**BIJLAGE 1: second opinion Maatweg, bureau Witteveen + Bos, 18 december 2006**

**Second opinion Maatweg**

<b>referentie</b> AMF150-1/cenh/004	<b>projectcode</b> AMF150-1	<b>status</b> definitief
<b>projectleider</b> ing. S. van der Woude	<b>projectdirecteur</b> mw. ir. C.M. Sluis	<b>datum</b> 18 december 2006

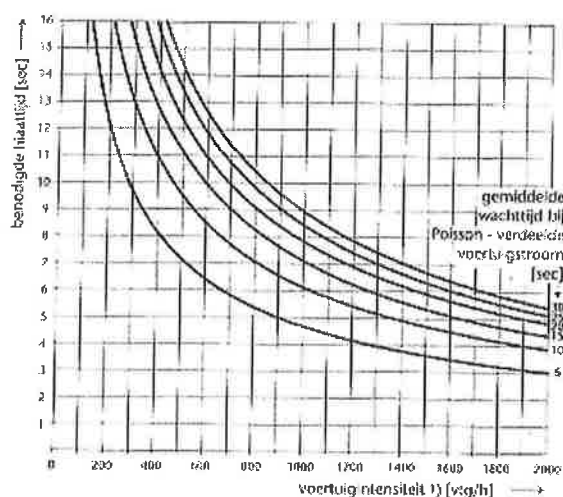
Het kruispunt Maatweg/Bunschoterstraat is in variant 3 een vijftaks kruispunt. Het vijftaks kruispunt is voor weggebruikers onduidelijk, omdat het grootschalig en complex wordt. Het is daarbij lastig met bewegwijzering aan te geven welke rijstrook men moet nemen om een bepaalde afslagbeweging te maken. Ook wanneer de verkeerslichten in uitzonderlijke situaties door een storing uit zouden vallen, is de kruispuntvorm dermate onduidelijk dat een verkeersveilige verkeersafwikkeling in het geding is.

Uit de capaciteitsberekeningen komt naar voren dat er op alle huidige takken een extra rijstrook moet worden aangelegd voor het verkeer naar de vijfde tak (ontsluiting ziekenhuis). Daarnaast is een extra linksafstrook nodig van de Bunschoterstraat richting de Maatweg. Op de ontsluitingsweg van het ziekenhuis zijn drie opstelstroken noodzakelijk om het verkeer goed af te kunnen wikkelen. De cyclustijd in de ochtendspits zal 82 seconden bedragen en in de avondspits 111 seconden. Er is na 2020 nog ruimte voor 26 % extra verkeer in de ochtendspits en 4 % in de avondspits.

**BIJLAGE II Schetsontwerp variant 1**

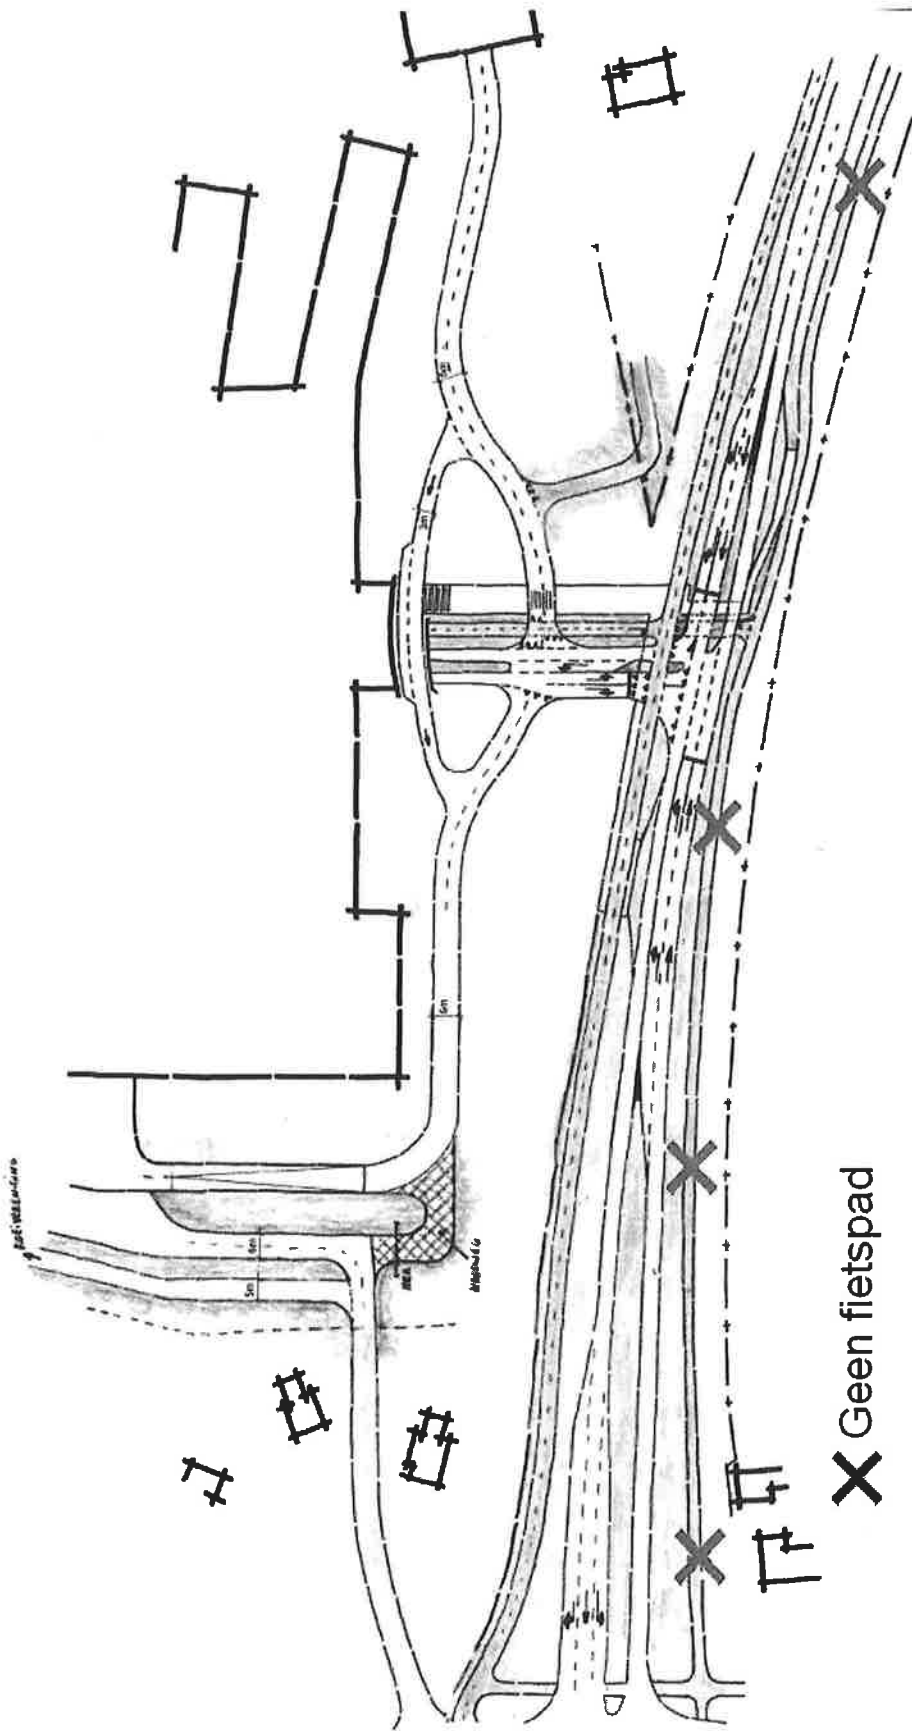
Bij variant 1 komt het fietspad aan de noordoostzijde van de Maatweg te vervallen. Hiermee ontstaat er voor de huidige gebruikers van dit fietspad (fietsers, wandelaars, skaters, joggers) discomfort. Voor de gebruikers die niet bij het ziekenhuis hoeven te zijn betekent dit bovendien extra oversteekbewegingen over de Maatweg en over de hoofdontsluiting van het ziekenhuis. Extra potentiële conflicten, betekenen ook extra nadelen voor de verkeersveiligheid.

**BIJLAGE III Schetsontwerp variant 2**

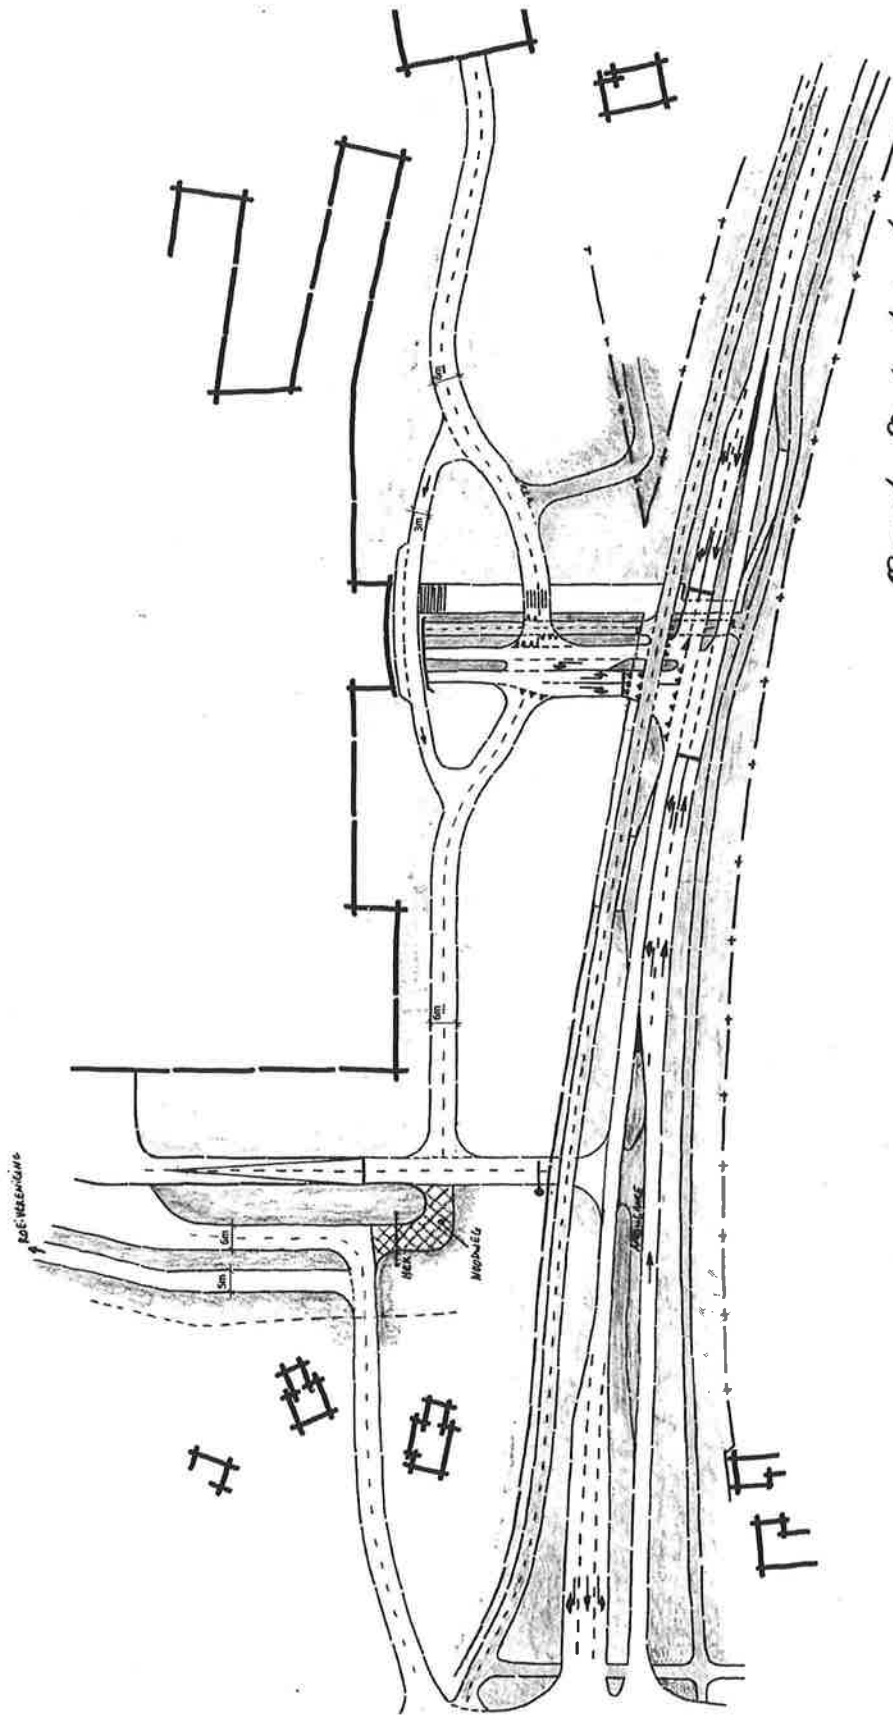
De capaciteitsberekeningen voor het kruispunt Maatweg/Ziekenhuis zijn gebaseerd op de rijstrookindeling zoals weergegeven op het schetsontwerp van variant 1 (zie bijlage II). Het verkeersaanbod in 2020 blijkt gemakkelijk verwerkt te kunnen worden. De cyclustijden zijn laag, namelijk 42 seconden in de ochtendspits en 36 seconden in de avondspits. Er is nog een groei van het verkeer mogelijk van 65 % in de ochtendspits en 100 % in de avondspits.

In variant 1 is tussen het kruispunt Maatweg/Ziekenhuis en het oostelijke kruispunt met de ovonde een opstellengte van circa 20 m aanwezig. Uit de berekeningen blijkt echter dat er voor de rechtsafstrook een lengte van 30 m en er voor de linksafstrook een lengte van 45 m nodig is. Tussen het kruispunt Maatweg/Ziekenhuis en het oostelijke kruispunt met de ovonde dient daarom minimaal 45 m aanwezig te zijn om te voorkomen dat het oostelijke kruispunt met de ovonde in de spits wordt geblokkeerd. Hiervoor zijn aanvullende maatregelen nodig die in het ontwerp worden uitgewerkt.

- door de korte afstand tussen het kruispunt Maatweg/Ziekenhuis en het oostelijke kruispunt met de ovonde kan dit wegvak gemakkelijk vollopen en kan de wachtrij voor de ovonde terugslaan tot op het kruisingsvlak Maatweg/Ziekenhuis;
- met éénrichtingsverkeer op de ovonde rijdt veel verkeer voor de hoofdingang van het ziekenhuis langs, terwijl hier in verband met het halen en brengen een autoluw gebied gewenst is.

Met deze oplossingsrichting wordt er tussen het kruispunt Maatweg/ziekenhuis en het oostelijke kruispunt van de ovonde 1,00 m hoogteverschil overbrugd over een lengte van circa 20 m. Dit komt overeen met een hellingspercentage van 5 %. Op een locatie ter hoogte van opstelstroken voor een verkeerslicht adviseert Witteveen+Bos een hellingspercentage toe te passen van maximaal 2 %. Verder wordt geadviseerd om ook ter plaatse van de parkeerplaatsen op de voorrijweg (kiss en ride) een hellingspercentage van maximaal 2 % toe te passen. Als maximum hellingspercentages voor het autoverkeer, met uitzondering van hellingen in parkeergarages, wordt over het algemeen 5 % aangehouden. Dit percentage kan voor het overige westelijke deel van de ovonde worden aangehouden, waarbij de laatste 5 m voor het voorrangskruispunt bij voorkeur nagenoeg vlak is. Op de oostelijke helft van de ovonde is vervolgens een hellingspercentage van circa 3,5 % mogelijk. Hiermee geeft Witteveen+Bos als oplossingsrichting:

Het aantal potentiële conflicten kan nog verder gereduceerd worden, indien de langzaam verkeer route op het ziekenhuisterrein niet aan de noordzijde, maar aan de zuidzijde van de hoofdontsluiting wordt gesitueerd. Door de oversteekplaats over de Maatweg ook naar de zuidzijde te verplaatsen, hoeven voetgangers de hoofdontsluiting van het ziekenhuis niet meer te kruisen. Het kruispunt met de ovonde kan men vervolgens kruisen met een zebepad. De te kruisen hoeveelheid gemotoriseerd verkeer is aan de zuidzijde veel lager dan de hoeveelheid gemotoriseerd verkeer aan de noordzijde. Het verkeer van en naar het personeelsparkeren hoeft dan niet te worden gekruist.

Op het ziekenhuisterrein is een in twee richtingen te berijden fietspad aan de noordzijde van de hoofdontsluiting gepland. Ter hoogte van de ovonde dient aan fietsers voorrang te worden verleend (een afstand van 5 m tussen het fietspad en de rijbaan wordt hierbij aanbevolen) en vervolgens kruisen de fietsers de voorrijweg ongelijkvloers. Zoals ook al bij de toegankelijkheid voor voetgangers is beschreven, kan het aantal potentiële conflicten worden gereduceerd door het fietspad te verplaatsen naar de zuidzijde van de hoofdontsluiting van het ziekenhuis. Het verkeer van en naar het personeelsparkeren hoeft dan niet te worden gekruist.

- kruispunt oostzijde ovonde aanleggen op +0,90;
- kruispunten aan weerszijden van de hoofdingang aanleggen op +2,30.
